**Avis de la Mission régionale d'autorité environnementale
de la région Nouvelle-Aquitaine
sur un projet de centrale photovoltaïque au sol sur la commune de
Montpon-Ménesterol (24)**

n°MRAe 2021APNA43

dossier P-2021-10621

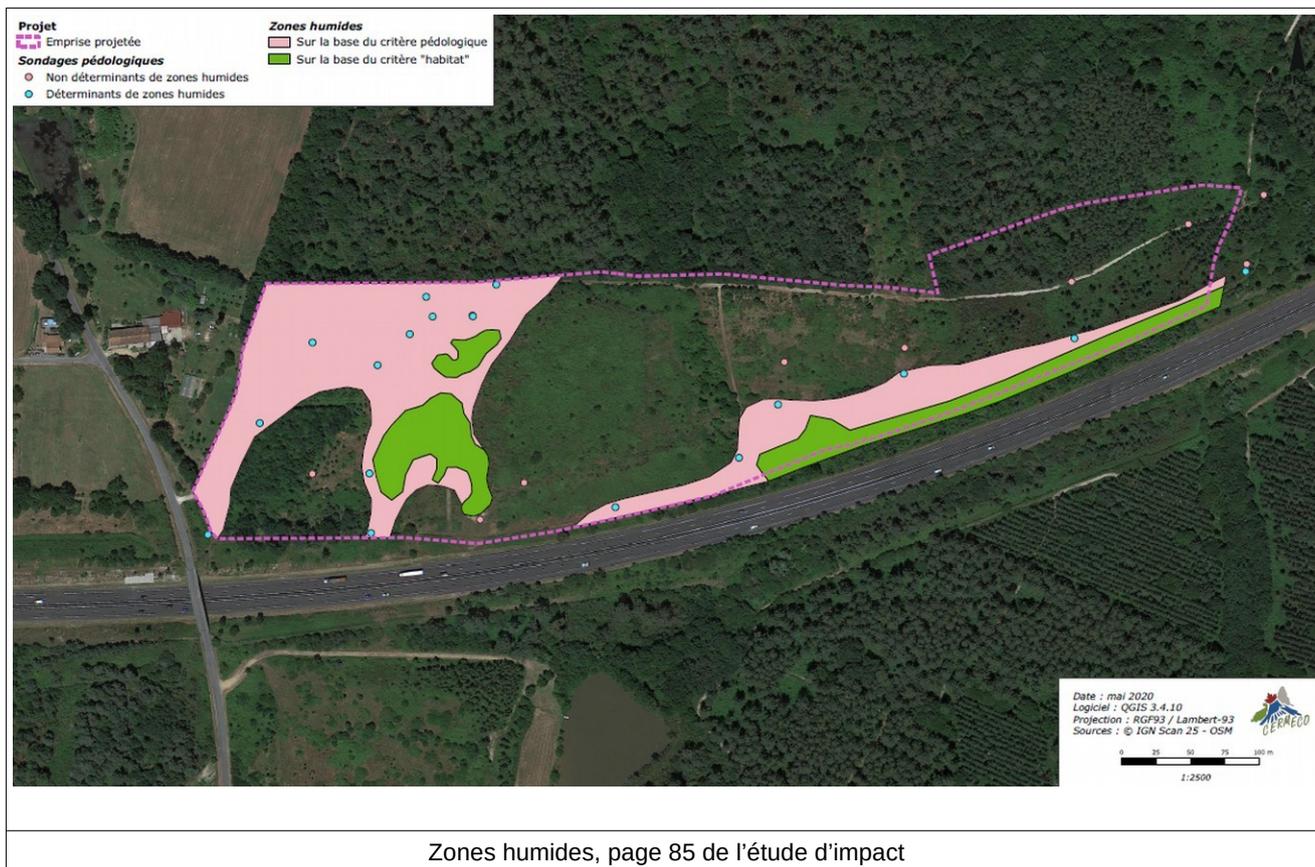
Deux zones humides sont identifiées :

- à l'ouest dans un secteur à la topographie peu marquée, formant une «vasque» d'une surface d'environ 2,5 ha,
- au sud-est une zone humide d'une superficie d'environ 1,4 ha correspondant à un talweg alimenté par les eaux pluviales du site, ainsi que par le débordement d'un ruisseau.

Sur les 3,9 ha de zones humides identifiées dans l'aire d'étude rapprochée, le projet évite 1 ha de prairie et la roselière de la zone humide ouest. Le raccordement électrique des tables sera par ailleurs aérien et non enterré.

Habitats d'espèces à enjeux évités (étude d'impact page 211)

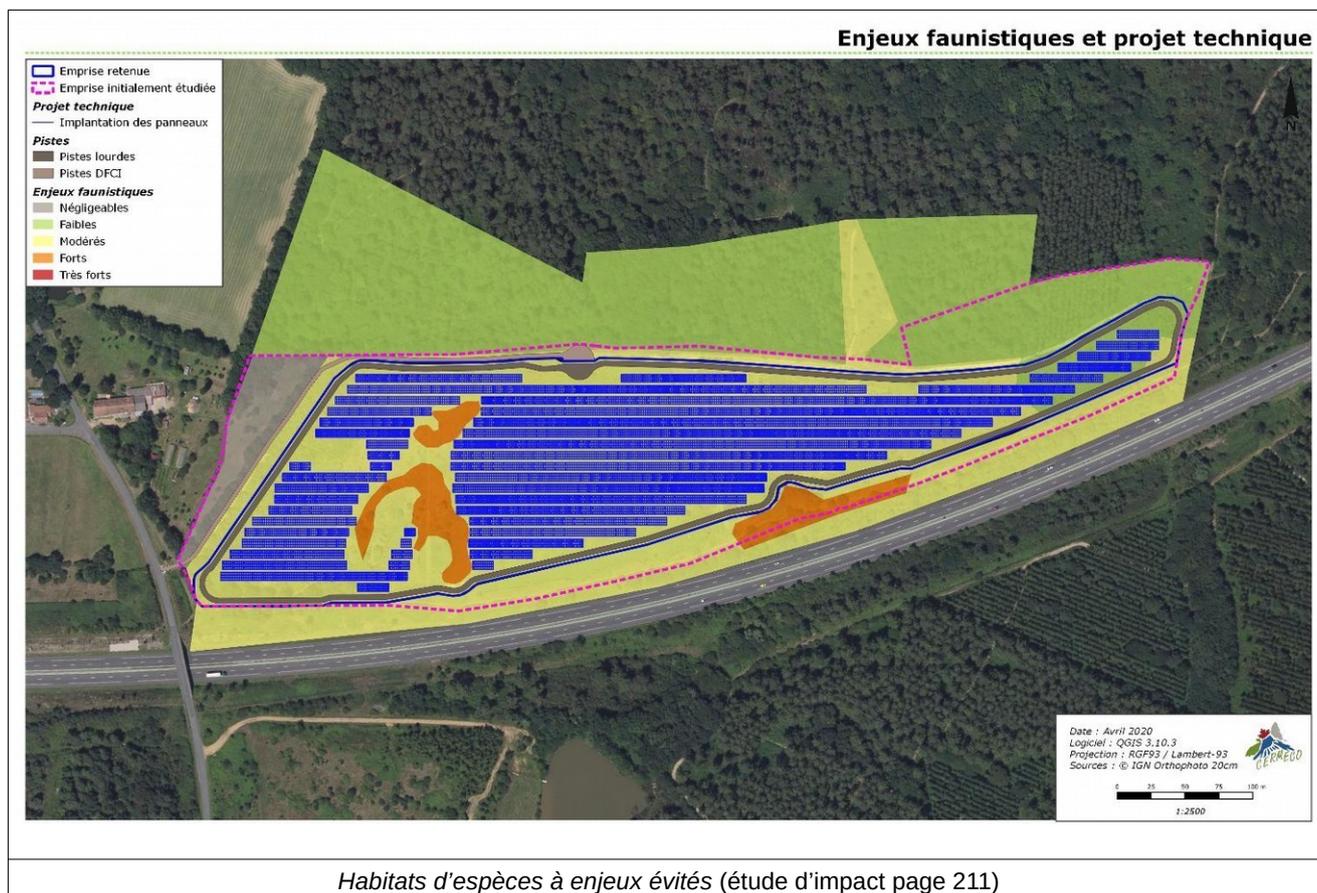
Le pétitionnaire prévoit de mettre en œuvre des mesures d'évitement sur les zones classées à enjeux les plus forts, dont la principale est l'évitement d'une partie des zones humides, des haies et des boisements en périphérie du site. La cartographie de la « synthèse des mesures écologiques » présentée en page 225 de l'étude d'impact mériterait d'être intégrée au résumé non technique de l'étude d'impact.

La MRAe relève que la mise en œuvre de la démarche « éviter -réduire - compenser » reste partielle et aurait mérité d'être poursuivie par une recherche préalable d'évitement plus complète des zones humides identifiées du site. En particulier, l'étude d'impact n'apporte pas les éléments quantitatifs ou qualitatifs permettant d'apprécier l'adéquation de la mesure de compensation présentée vis-à-vis des impacts environnementaux créés par le projet.

La MRAe recommande de poursuivre la justification du projet et de la démarche ERC à l'échelle du site d'étude, notamment concernant les zones humides et la biodiversité associée.
